**TNO-rapport****TNO 2022 R10740****Toets op het aangepaste plan van de  
gemeente Zeewolde voor de bouw van het  
datacenter van Meta**

Datum	21 april 2022
Auteur(s)	Dr.ir. M.C. Clarijs, Dr. R.E.J. Kemp, Ing. W. Kornaat, Dr. L.H. Sloof- Hoek, Dr.ir. I.J.J. van Straalen, Dr.ir. M.R.A. van Vliet
Exemplaarnummer	
Oplage	
Aantal pagina's	23 (incl. bijlagen)
Aantal bijlagen	
Opdrachtgever	Rijksvastgoedbedrijf
Projectnaam	Toetsing datacenter
Projectnummer	060.52946

Titel : Toets op het aangepaste plan van de gemeente Zeewolde voor de bouw van het datacenter van Meta

Figuur 1 Verloop in PUE over de jaren (Google, ref. [6])

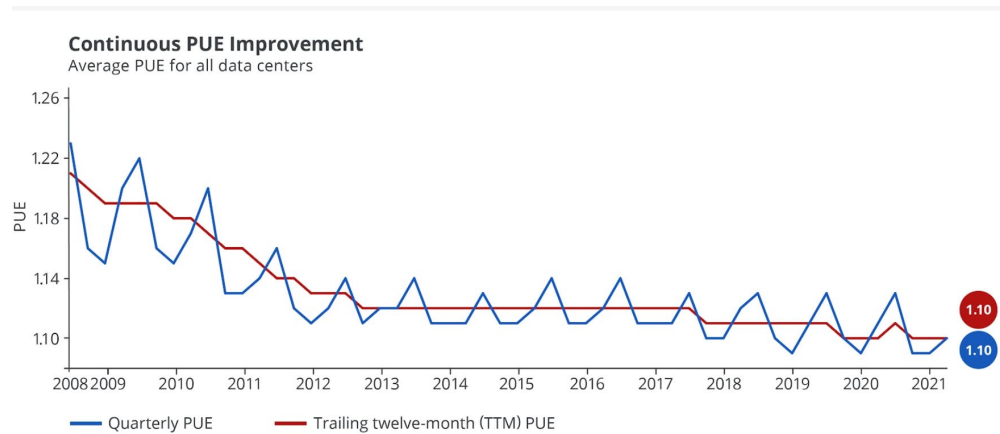
Wel blijkt uit algemeen toegankelijke informatie, zoals weergegeven in Figuur 1, dat over de afgelopen jaren de daling in PUE stabiliseert. Dit is te verklaren omdat de theoretisch laagst mogelijke waarde voor de PUE 1,0 bedraagt en de momenteel voor de meest efficiënte datacenters van toepassing zijnde PUE-waarden van rond de 1,1 dicht bij deze theoretische waarde liggen. Welke ontwikkelingen in de komende jaren te verwachten zijn in de energie-efficiëntie (op het gebied van niet-IT apparatuur) van datacenters, is daarmee onduidelijk, evenals of het voorgestelde systeem ook in de toekomst als een efficiënt datacenter kan worden beschouwd. Opgemerkt wordt dat, aangezien de theoretische ondergrens voor PUE wordt benaderd, toekomstige verlagingen van de PUE waarschijnlijk beperkt zullen blijven tot incrementele efficiëntieverbeteringen in luchtbehandelingssystemen en -regelingen.

Figuur 2 Tekening locatie datacenter en beoogde locatie van het zonnepark op het terrein (ref. [3]).

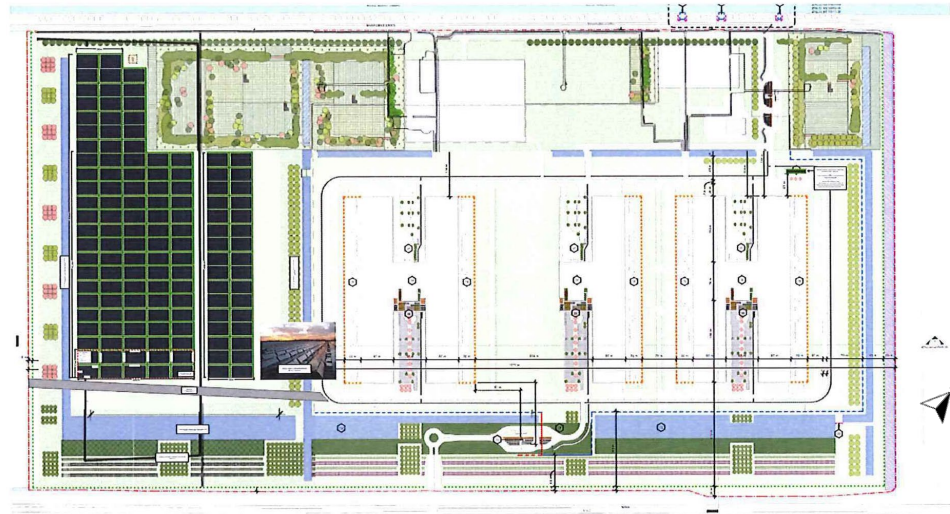
Op basis van deze tekening kan een aantal locaties geïdentificeerd worden dat op basis van zoninstraling geschikt zou zijn voor opwekking van zonne-energie:

1. Zonnepark
2. Open ruimte tussen het tweede en derde gebouw (van links gerekend)
3. Daken van de gebouwen
4. Gevels van gebouwen
5. Parkeerplaatsen: deze staan niet duidelijk aangegeven op de tekening, maar er mag aangenomen worden dat er parkeerplaatsen op het terrein zullen zijn.

Figuur 2 geeft zoals genoemd een tekening van het zonnepark op de locatie van het datacenter. Hier zou de beoogde 13 MWp geïnstalleerd moeten worden. Op basis van de tekening is het moeilijk in te schatten of 13 MWp een reële inschatting is. Afmetingen van het terrein zijn niet gegeven. Echter is er in het advies van het College van Rijksadviseurs (ref. [1]) te lezen dat volgens TNO op deze locatie in een ecologisch Zuid opgesteld zonne-park zo'n 28 GWh/jaar opgewekt kan worden. Dit is een ondergrens. Een meer intensieve Zuidelijk georiënteerde zonnepark opstelling op deze locatie kan tot 36 GWh/jaar opwekken. De oriëntatie in Figuur 2 geeft aan dat de opstelling Zuid-Oost georiënteerd is. Dit levert een iets lagere opbrengst dan bij een opstelling Zuid georiënteerd, namelijk 34 GWh/jaar voor een intensieve opstelling. TNO neemt aan dat een Zuid-Oost georiënteerde opstelling in Nederland zo'n 0,9 kWh/Wp<sup>6</sup> opgewekt. In dat geval zal de Zuid-Oost georiënteerde opstelling overeenkomen met een geïnstalleerd vermogen van ca. 29 MWp<sup>7</sup>.

- De beoogde 13 MWp is een stuk lager dan wat er op basis van oppervlak en huidige paneelvermogens<sup>8</sup> mag worden verwacht.

Op de indicatieve tekening in Figuur 2 is een relatief grote vrije ruimte te zien tussen het tweede en derde gebouw, aangegeven met 2. In ref. [3] wordt niet ingegaan op de mogelijkheden of bezwaren voor energieopwekking middels zonnepanelen op dit oppervlak. Een schatting op basis van de relatieve afmetingen van dit oppervlak ten opzichte van het geplande zonnepark uit 1, geeft aan dat hier zo'n kwart van het vermogen van het geplande zonnepark kan worden opgewekt.

De open ruimte tussen de gebouwen wordt niet gebruikt voor de opwekking van zonne-energie en de onderbouwing voor niet benutten van dit oppervlak ontbreekt.
